DEPARTAMENTO DE EVALUACIÓN DE ESTUDIOS DE IMPACTO AMBIENTAL
INFORME TÉCNICO DE INSPECCIÓN No. 010-2024

Proyecto:	ESTUDIO, DISEÑO, CONSTRUCCIÓN Y FINANCIAMIENTO DE CARRETERA QUEBRADA ANCHA - MARÍA CHIQUITA (TRAMO #1 QUEBRADA ANCHA - SIERRA LLORONA)	Categoría:	III
Promotor:	MINISTERIO DE OBRAS PÚBLICAS.		
Representante Legal:	RAFAEL SABONGE		
Localización del Proyecto:	CORREGIMIENTOS DE LIMÓN Y PUERTO PILÓN, DISTRITO Y PROVINCIA DE COLÓN		
Fecha de inspección:	MIERCOLES 06 Y MARTES 11 DE JUNIO DE 2024.		
Fecha del Informe:	LUNES 17 DE JUNIO DE 2024.		
Participantes:	<ul style="list-style-type: none"> • Alfonso Martínez – MiAmbiente –DEIA- Nivel Central. • Jorge Sánchez - MiAmbiente – DEIA- Nivel Central. • Efraín Martínez - Sección de Evaluación-Regional MiAmbiente Colón. • Isabel Mela- Sección de Seguridad Hídrica-Regional MiAmbiente Colón. • Cesar Conte - Sección de Forestal-Regional MiAmbiente Colón • Agustín Somoza - Sección de Áreas Protegidas y Biodiversidad -Regional MiAmbiente Colón. • Andy Pérez –Autoridad del Canal de Panamá. • Aneth Mendieta - Consultor. • Rosa Luque - Parte de la empresa promotora. • Demás participantes en la lista de asistencia adjunta.

Informe Técnico

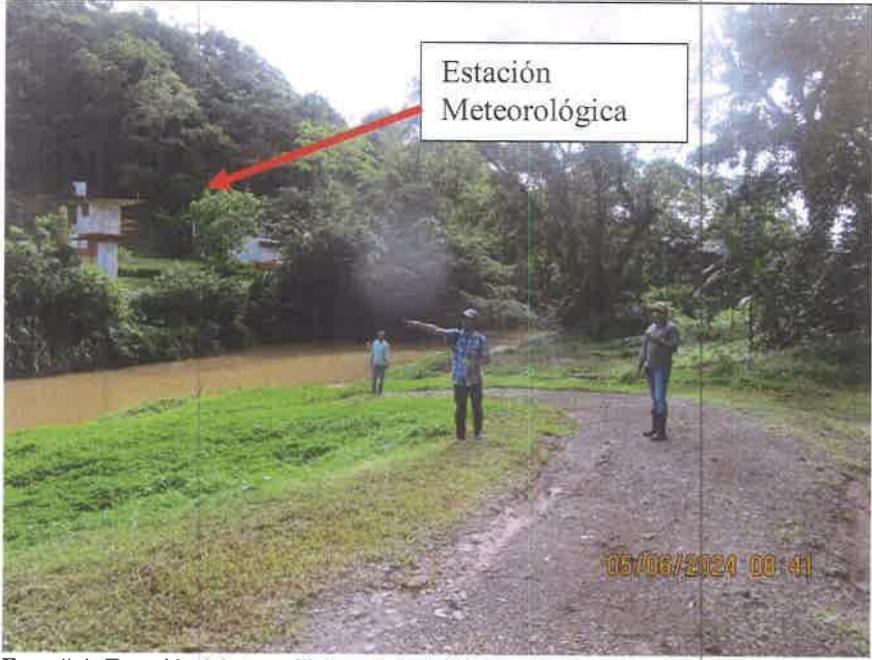
- En el punto 1k+650m se ubicará el puente sobre el río Gatún, el cual colinda con el sitio donde se ubica la estación meteorológica de la Autoridad del Canal de Panamá, donde personal de la ACP, corroboró que desde la ubicación del puente a la estación meteorológica solo existe un distanciamiento de 40 metros (ver foto 3 y 4).

- El último tramo del proyecto del 9K+300 al 14K+400, corresponde a la ampliación de una vía existente de tierra.
- El personal técnico de la ACP, señaló durante la inspección que la ubicación del puente sobre el río Gatún debe ser modificada ya que el mismo debe tener 100 metros de distanciamiento de la estación meteorológica.
